東通原子力発電所1号炉審査資料	
資料番号	A1-CA-0127
提出年月日	2023年9月14日

東通原子力発電所 津波の評価について (コメント回答)

2023年9月14日
東北電力株式会社

審査会合におけるコメント

発電所地点(補機冷却海水系取水口前面位置)における水位時刻歴波形

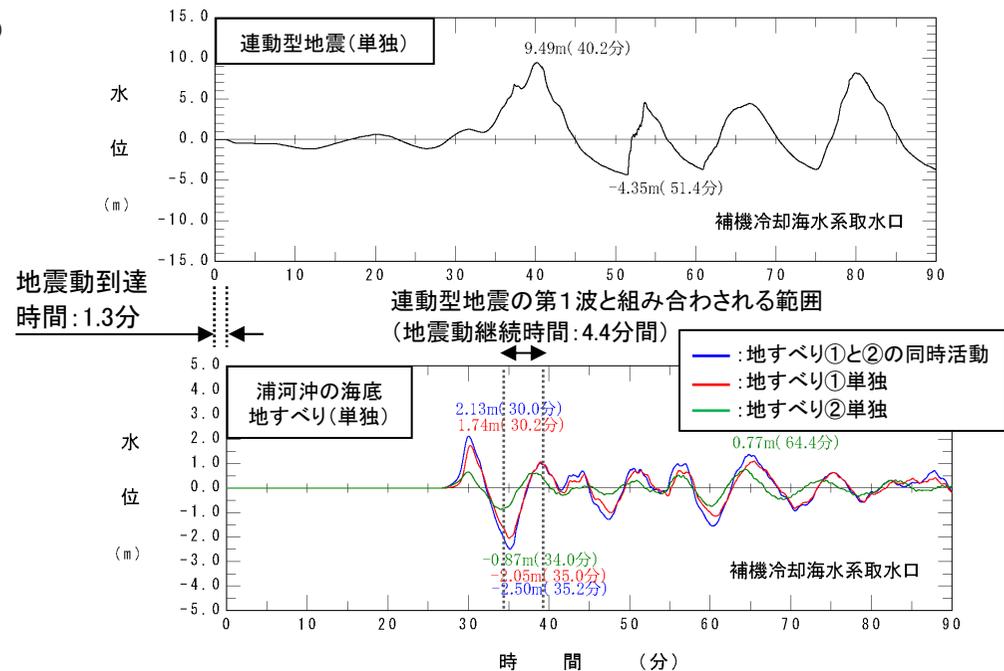
No.	コメント時期	コメント内容	説明資料
S223	2022年9月2日 第1068回審査会合	連動型地震と日高舟状海盆の海底地すべりの組合せ評価のうち水位上昇側の評価について、海底地すべり位置での地震動継続時間の時間範囲で、線形足し合わせにより組合せ時間を算定し、同波動場で解析する方法を用いると地震単独の水位よりも水位が低下する理由を説明すること。その際、他の組合せ評価方法の必要性も含めて検討すること。	第Ⅱ章 第1節 第1.3項 第1.3.6目 第Ⅲ章 第1節, 第3節～第7節 補足説明資料 第Ⅵ章 第2節～第5節
S231	2023年8月4日 第1178回審査会合	連動型地震と日高海底地すべり(地すべり①と②の同時活動)の組合せ津波が連動型地震単独の津波水位を下回る要因分析等から得られた知見(=東通のサイト特徴)を踏まえ、組合せ評価の対象とする津波の選定プロセスについて、あらためて整理すること。	第Ⅲ章 第1節 補足説明資料 第Ⅵ章 第1節

- 浦河沖の海底地すべりは、地すべり①と地すべり②に区分され、「地すべり①と地すべり②の同時活動」、「地すべり①単独」及び「地すべり②単独」の津波特性(水位変動量, 周期及び波長)は各々異なる(詳細は, p.409~410)。
- 前述した東通のサイト特徴から、先に沖合を通過する海底地すべりに伴う津波の第1波の水位下降量, 周期及び波長の大小が組合せ評価に与える影響を検討することが重要であることを踏まえ、「地すべり①と地すべり②の同時活動」、「地すべり①単独」及び「地すべり②単独」を評価対象とする。
- なお、浦河沖の海底地すべりは地すべり①の上に地すべり②が堆積しているため、地すべりの発生時間差(地すべり①→地すべり②)を考慮した波源も想定できる。東通のサイト特徴から、組合せ津波の最大水位上昇量は、海底地すべりの第1波の水位下降量が小さい方が大きくなるが、地すべり②単独の水位下降量-0.87mに対し、発生時間差を考慮したケースの水位下降量は-1.4m程度※と大きい。そのため、発生時間差を考慮した組合せ津波の水位は、地すべり②単独との組合せ津波の水位を上回るものではないと考えられることから、地すべりの発生時間差は評価の対象外とする。

※: 発電所地点における地すべり①単独の第1波の水位下降量-2.05mに、遅れて到達する地すべり②単独の第1波の水位上昇量0.6m程度を線形足し合わせた水位変動量。
